〔名称〕名駅一丁目1番計画北地区（仮称）建設事業

## 第2章 環境影響評価の目的及び内容

## 2-4 市民等の意見の概要及び市長の意見に対する事業者の見解

ケース0(解体工事)

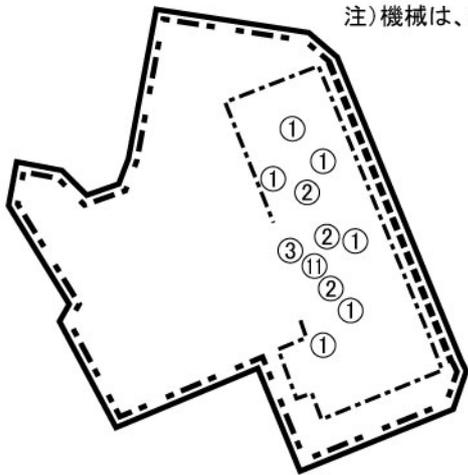
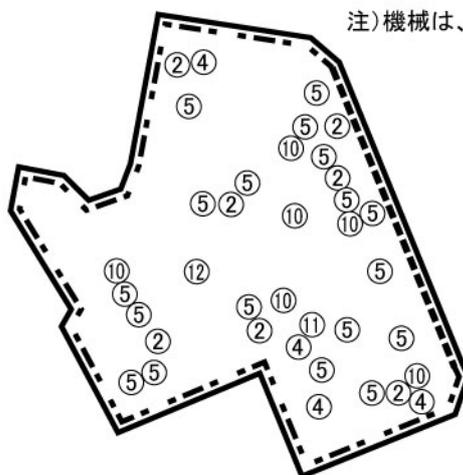
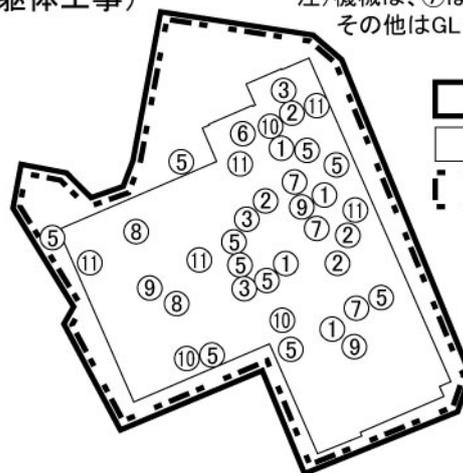
項 目	意 見 の 概 要
騒 音	<p>[ 泥水プラントについて ]</p> <p>P174 建設機械の稼働による騒音レベルの予測条件で、11種類の建設機械の音圧レベル、稼働台数が記載してあるが、なぜ、南地区で予測条件としている「泥水プラント」がないのか。予測条件が不足しているのではないか。</p>
	<p>[ 建設機械と障壁の位置について ]</p> <p>P172 建設機械の稼働による騒音レベルの予測方法で、詳細なはずの資料編 p148 で、回折減衰の式は書いてあるが、その基本となる行路差 を求めるための関係図面がないため検証できない。主要な音源と障壁との位置関係を記載すべきである。</p>

主要な音源と障壁との位置関係が分かるように、1/2,500 の縮尺で建設機械の位置と施工区域、仮囲いの想定位置を下記に示しました。

環境影響評価書 p.249 に記載した全ケースの建設機械の稼働において、地上 1.2mと 5 ~ 50mまでの 5 mピッチによる騒音レベルの最大値は、5 m及び 10mの南地区との敷地境界上に出現しました。なお、予測値(最大値)は規制基準を下回りました。

ケース0(解体工事)

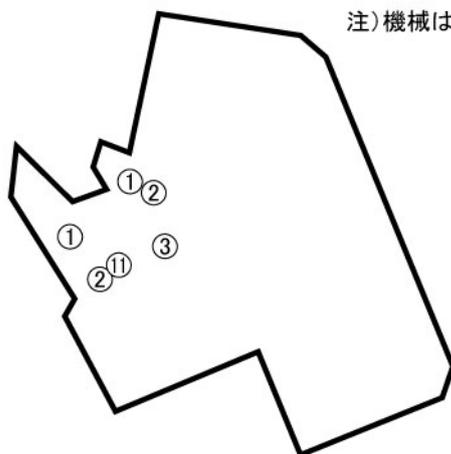
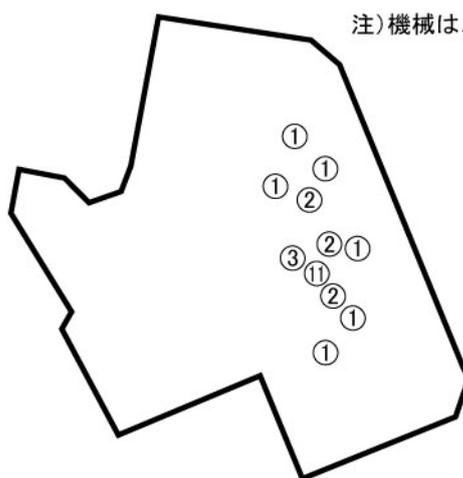
項 目	意 見 の 概 要
振 動	<p>[ 建設機械の敷地境界までの距離について ]</p> <p>P211 建設機械の稼働による振動レベルの予測結果でケース（解体工事）で、敷地境界上で 73dB と規制基準 75dB に近いので慎重な検討が必要である。まずは主要振動源の敷地境界までの距離を明記すべきである。例えば、最大値出現地点と振動源 バックフォア 7 台は p212 の平面図ではほとんど距離が分からないが、予測式から逆算すると 14m ということになる。これが 10m に近づけば 75.4dB と規制基準 75dB を超える。バックフォアが敷地境界に近づく場合は 1 台ずつなどの措置を追加する必要がある。</p> <p>P211 建設機械の稼働による振動レベルの予測結果でケース（掘削・地下躯体・地上躯体工事）で、敷地境界上で 73dB と規制基準 75dB に近いので慎重な検討が必要である。まずは主要振動源の敷地境界までの距離を明記すべきである。例えば、最大値出現地点と振動源 ダンプトラック 7 台は p215 の平面図ではほとんど距離が分からないが、予測式から逆算すると 12m ということになる。これが 8m に近づけば 75.8dB と規制基準 75dB を超える。ダンプトラックが敷地境界に近づく場合は 1 台ずつなどの措置を追加する必要がある。</p>

工事の実施にあたっては、環境の保全のための措置を講ずることにより、少しでも振動レベルが小さくなるように配慮していきたいと考えております。

なお、主要な振動源と敷地境界までの距離が分かるように、1/2,500の縮尺で建設機械の位置と施工区域(=敷地境界)の想定位置を下記に示しました。
